Modification N°2 du PLU

Commune de LA QUEUE LEZ YVELINES

RAPPORT du COMMISSAIRE ENQUÊTEUR

MÉMOIRE EN RÉPONSE DU MAIRE DE LA QUEUE LEZ YVELINES TRANSMIS EN DATE DU 30 DÉCEMBRE 2022

3.2 Mr DAVID STROUVEN,

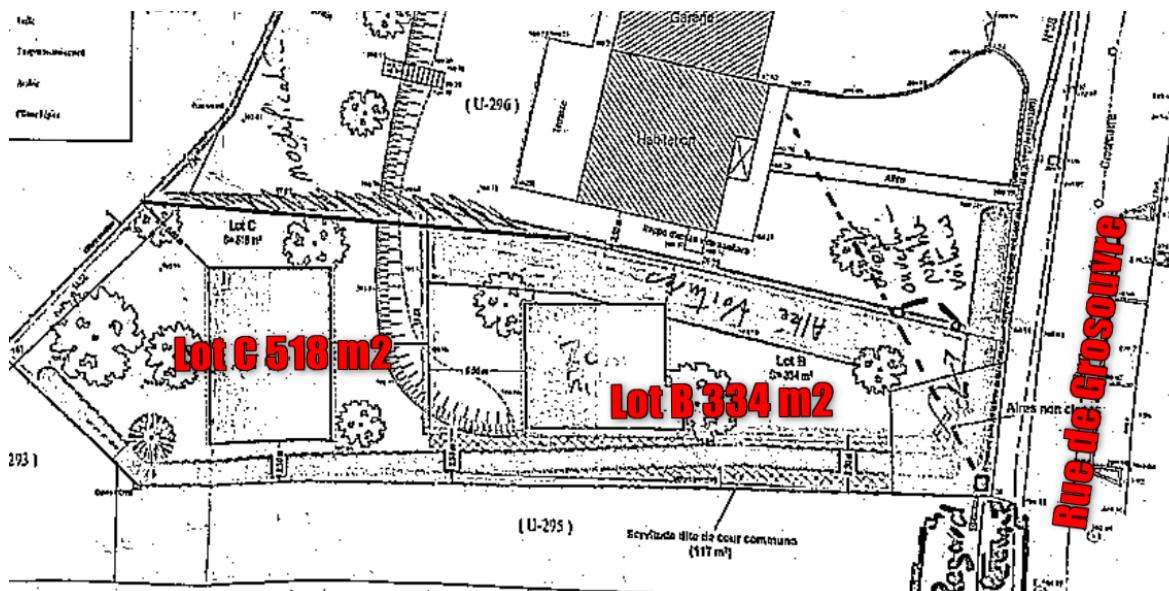
demeurant 38 rue Grosrouvre La Queue-lez-Yvelines expose son problème dans les termes suivants. «*Je suis propriétaire d'un terrain rue Grosrouvre où j'ai actuellement ma maison construite en 2000. Je souhaiterais diviser mon terrain pour faire deux parcelles (lot A et B) pour en vendre une et faire construire à mon compte sur le deuxième terrain. Avec le PLU actuel, j'avais la possibilité de faire ce projet longuement réfléchi pour que ce soit harmonieux avec le respect du voisinage mais maintenant avec le PLU à venir je n'ai plus aucune solution de faire mon projet (sauf vendre aux gens du voyage que nous sollicitons pour le racheter). Je trouve le nouveau PLU plutôt radical dans le sens où il n'y a plus de possibilité de construire à La Queue-les-Yvelines alors qu'il suffisait juste de faire respecter à la lettre le PLU.*»

Néanmoins, afin de tenir compte de la remarque de cet habitant, une souplesse est apportée au règlement modifié avant approbation :

Si la règle d'emprise au sol et de pleine terre n'est pas changée, la bande constructible a été réinterrogée et réexpertisée par un travail de cartographie. Elle sera ajustée à la hausse depuis l'alignement afin d'offrir davantage de liberté d'implantation aux porteurs de projet.

De plus, la règle de retrait de 10 m mesurée par rapport au fond de parcelle en zone UH7, sera ajustée dans le cadre de l'approbation de la modification, afin qu'elle soit mesurée par rapport à l'une des limites séparatives.

Ces ajustements seront apportés au PLU dans le cadre du dossier pour l'approbation de la modification du PLU.

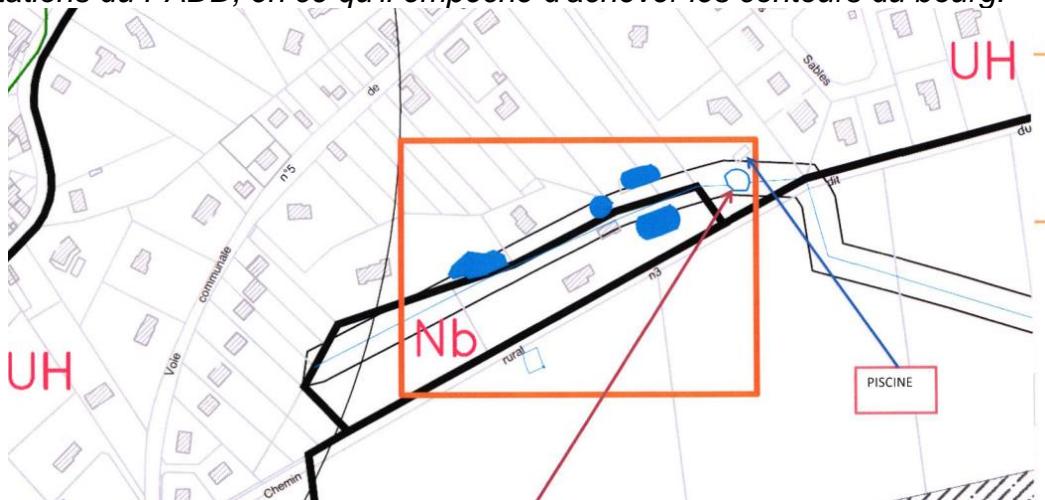
Nous tenons à vous signaler que sur le plan figuratif du PLU le tracé de ce fossé est d'erroné depuis sa création en 1995. En effet, ce fossé ne traverse pas nos parcelles n° 310 et n°311 et n° 332 mais il longe les limites cadastrales entre les parcelles :

- n° 65, 66 et 67 et notre parcelle 310. Ce tronçon est sous notre terrain depuis 1995;
- n° 162 (famille DORMIER) et nos parcelles 310 et 311. Ce tronçon est aérien sur notre terrain depuis 1995;
- n° 162 (famille DORMIER) et notre parcelle 332. Ce tronçon aérien en 1995 est sous notre terrain depuis le usage réalisé en 2010 ;
- n° 330 (famille DA SILVA) et les parcelles 301 et 300 de la famille VERENNEMAN. Ce tronçon est aérien sur leurs terrains depuis 1995;

- n° 331 (famille DA SILVA) et les parcelles 154 et 155 de la famille BERNARDIN. Ce tronçon aérien en 1995 est sous leurs terrains depuis le busage réalisé en 2010;
- n° 69 (famille DESMARET) et notre parcelle n°331. Ce tronçon est sous notre terrain depuis 1995 ;
- Le reste du fossé est sous les terrains depuis 1995 du chemin du Roy jusque dans les terres agricoles des parcelles n°62 et 61.

12 ANNEXE 4 : proposition de Mr MICHEL VERENNEMAN

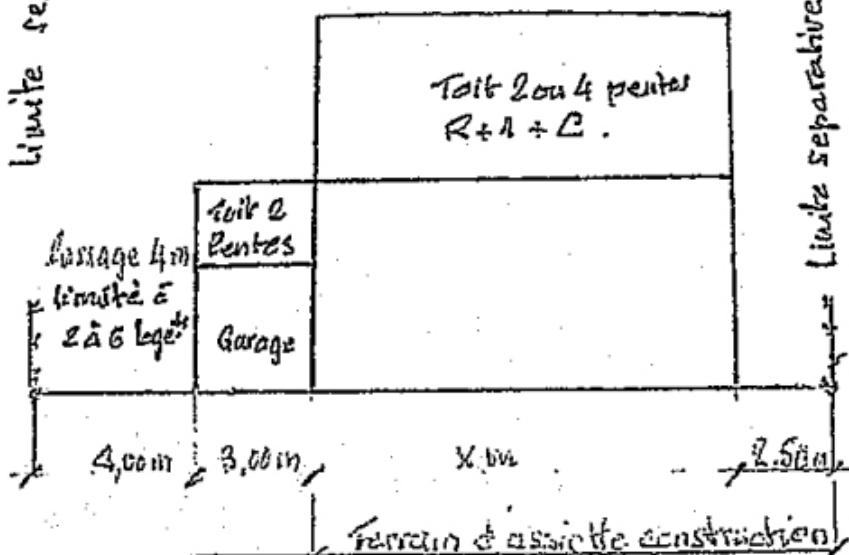
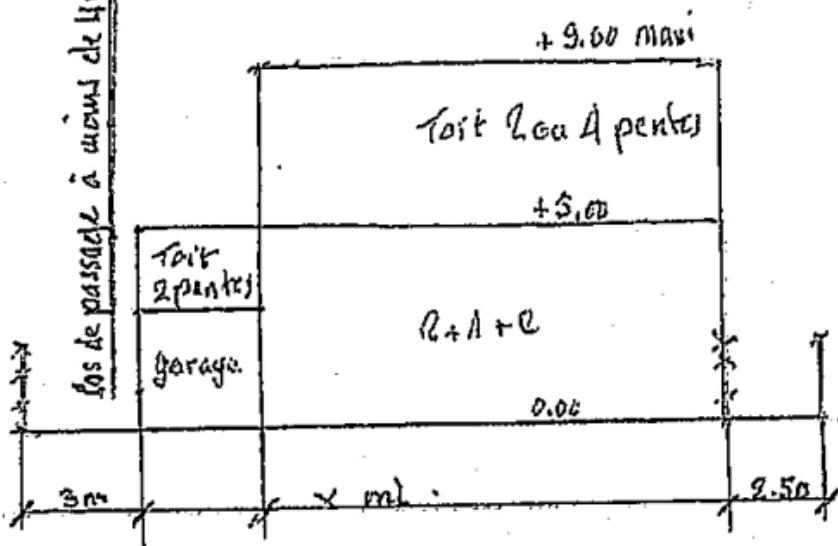
« *Les constructions sont, soit implantées en limite séparative sans aucun retrait, soit avec retraits de largeurs justifiées dans les prospects des divers schémas annexés au présent article, joint en annexe 1 et 2 en pages suivantes ;*

CAS n° 3
proposé
†

CAS n° 4
proposé
moins limité

Si la règle d'emprise au sol et de pleine terre n'est pas changée, la bande constructible a été réinterrogée et réexpertisée par un travail de cartographie. Elle sera ajustée à la hausse depuis l'alignement afin d'offrir davantage de liberté d'implantation aux porteurs de projet.

De plus, la règle de retrait de 10 m mesurée par rapport au fond de parcelle en zone UH7, sera ajustée dans le cadre de l'approbation de la modification, afin qu'elle soit mesurée par rapport à l'une des limites séparatives.
